清水庁舎、静岡庁舎の耐震性の評価(最終報告)と今後の対応

しかし、両庁舎は多くの市民の皆さまが訪れ、また、災害時に重要な役割を担う建物であることから、「清水庁舎と静岡庁舎の耐震性の解析結果」については、より慎重な評価を行うべきと考え、第三者による客観的な評価を得ることとしました。このため、一般財団法人日本建築センターの耐震評定委員会（以下、「評定委員会」という）に第三者評価を申請し、12月20日にその結果（耐震評定）を受領した。

本日、「市の第3段階目の診断結果」と「耐震評定の結果」の両方を踏まえた両庁舎の耐震性の最終報告を行う。あわせてそれを踏まえた今後の検討の進め方について説明する。

図2：耐震評価結果
(2024年12月20日)

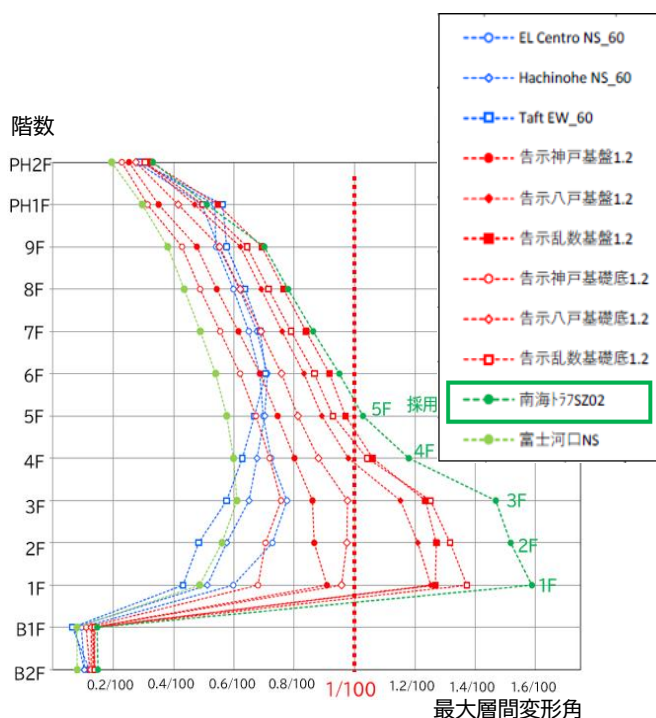
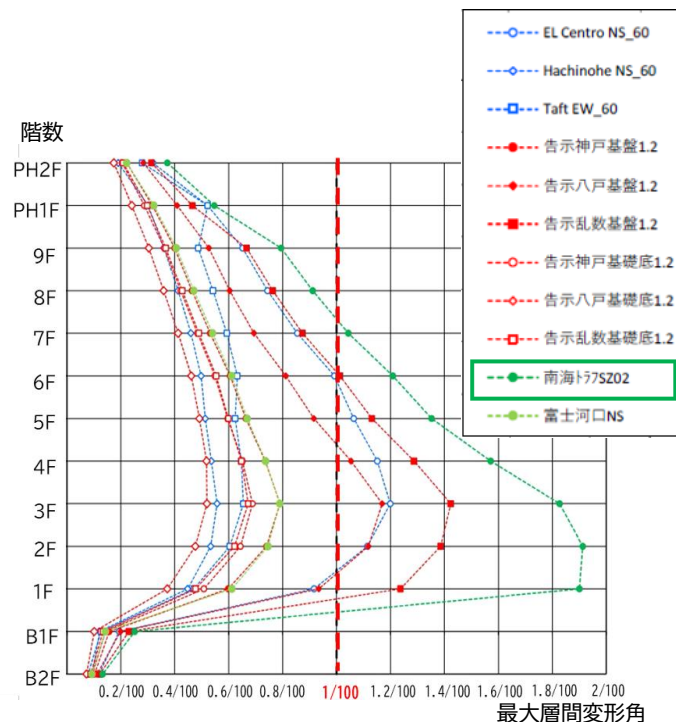
清水庁舎は、一部の壁について、第3段階目の診断では曲げ破壊(注6)することを想定し、解析を行った。評定委員会では、壁の形状から、せん断破壊(注7)となる可能性があるとし、より厳しい条件となるよう壁モデルを変更し、改めて解析を行った。

その結果、耐震評定結果では、第3段階目の診断結果に比べ、せん断破壊によるエネルギー吸収能力の減少を考慮するため、より層間変形角が大きくなった。

図1は、第3段階目の診断結果のグラフである。層間変形角の最大値は、「南海トラフSZ02」の地震波を入れた際の1.6/100であった。

図2は、耐震評価結果のグラフである。層間変形角の最大値は、「南海トラフSZ02」の地震波を入れた際の1.9/100であった。

次に、安全性の目安とした「層間変形角 1/100」を超えた階層については、第3段階目の診断結果で「南海トラフSZ02」の地震波を入れた際に1～5階でその基準を超えた。耐震評価結果では「南海トラフSZ02」の地震波を入れた際に1～7階でその基準を超えた。

以上のことから、両者の結果は、「南海トラフSZ02」の地震波に対して、層間変形角が1/100を超え、それ以外の地震波に対しては部分的に1/100を超える場合があることから、両者はほぼ同様の結果であると言える。異なる点は、「南海トラフSZ02」の地震波に対して、層間変形角の最大値が「1.6/100程度」から「1.9/100程度」に上昇し、安全性の目安である「層間変形角 1/100 以下」を超える階層は「1～5階」から「1～7階」に増加した点である。

図 7：耐震評価結果
(2024 年 12 月 20 日)

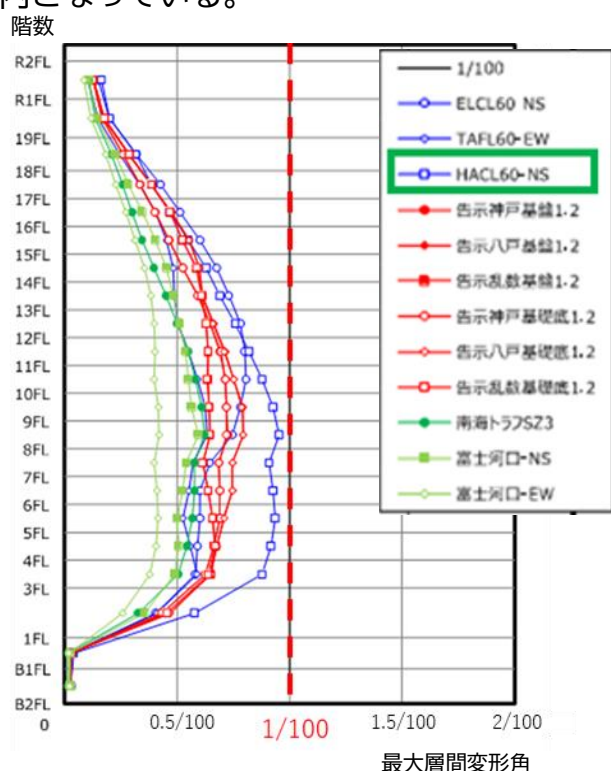
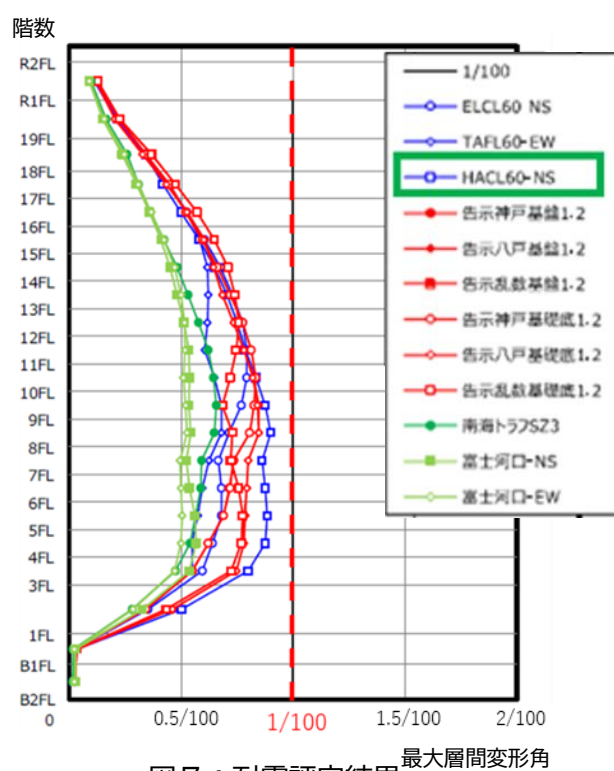
耐震評価委員会からは、庁舎の壁材の構造的な特性について、2023 年度の解析では、建設時の設計に使ったバイリニアモデル（注 8）を採用していたが、壁のひび割れ等を考慮するトリリニアモデル（注 9）の方が、実際の庁舎の部材特性により近いとの理由から、変更したもので計算すべきとの指摘があった。モデルを変更して解析した結果を図 7 に示す。各地震波を入れた時の数値が若干変化したものの、いずれの場合もその値は層間変形角 1/100 以内となっている。

2023 年度の時刻歴応答解析結果と同様、時刻歴応答解析における安全性の目安である「層間変形角 1/100 以下」をいずれの場合にも満たしており、一定の耐震性能を有することが確認された。

耐震評価結果は、2023 年度の時刻歴応答解析結果と比べ、多少の変化はあったものの、全体としての傾向や特性に大きな差はない。静岡庁舎の安全性は「層間変形に関して様々な地震動に対する揺れを検討した結果、いずれの場合も層間変形角の最大値は 1/100 を超えず、建物全体として一定の耐震性能を有している」と考えられる。

耐震評価結果

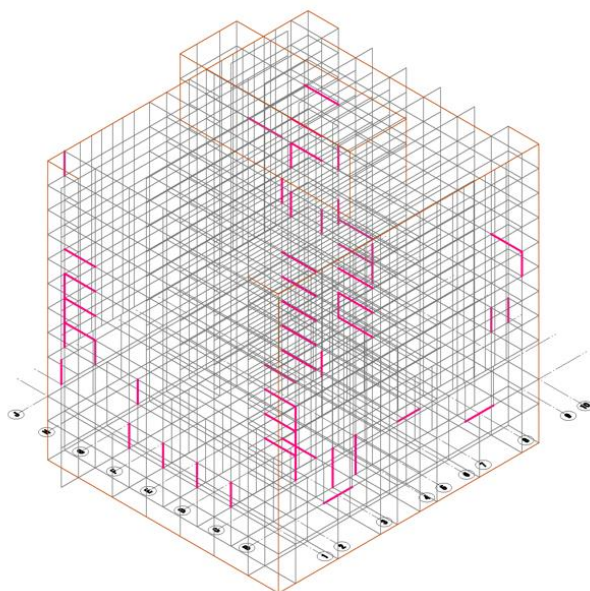
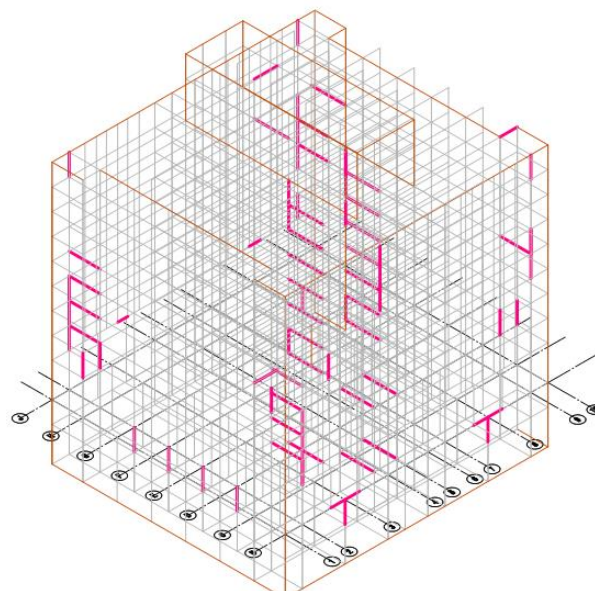
清水庁舎は入力した地震波のうち南海トラフ地震を入れた際に、部材に大きな損傷を受ける。その際にせん断破壊が生じる部材をピンク色で示している。

- ① 境界梁のせん断破壊
- ② 耐力壁の開口上下の梁のせん断破壊
- ③ 四隅コア部分の隅柱を繋ぐ短スパン梁のせん断破壊

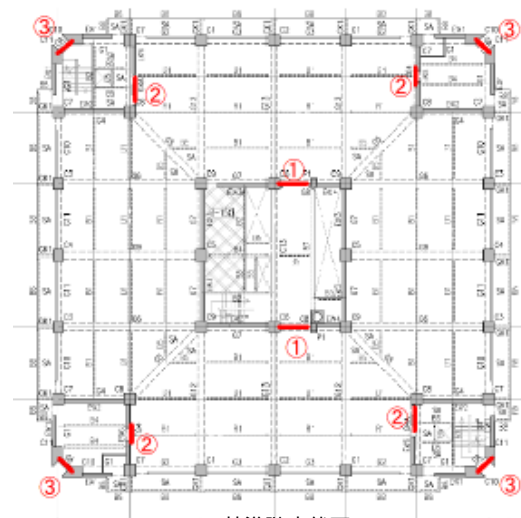
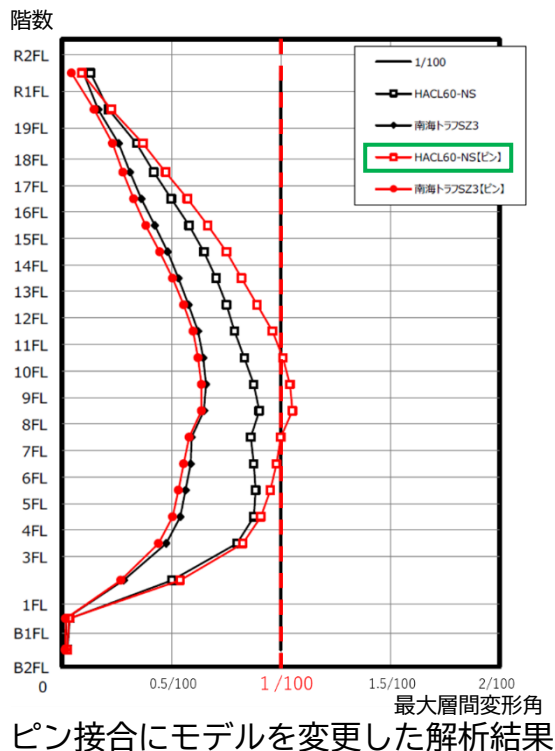
コア壁の開口上下にある短スパン梁（基準階床伏図②部分）は、地震時の変形量が大きい粘りが強く破壊に至らない。そのため評定委員会から、その部材が仮に損傷した場合を想定し、当周辺部材への影響を確認するよう指摘があった。モデルを変更して解析した結果、周辺部材が損傷するなどの影響は低いと確認された。なお、その際に層間変形角がX方向 1/95 (1.05/100 程度) Y方向 1/96 (1.04/100) と 1/100 を若干超える数値が出たが、あくまでも周辺部材への影響を確認するために行なったものであるため、この数値は結果として取り扱わない。
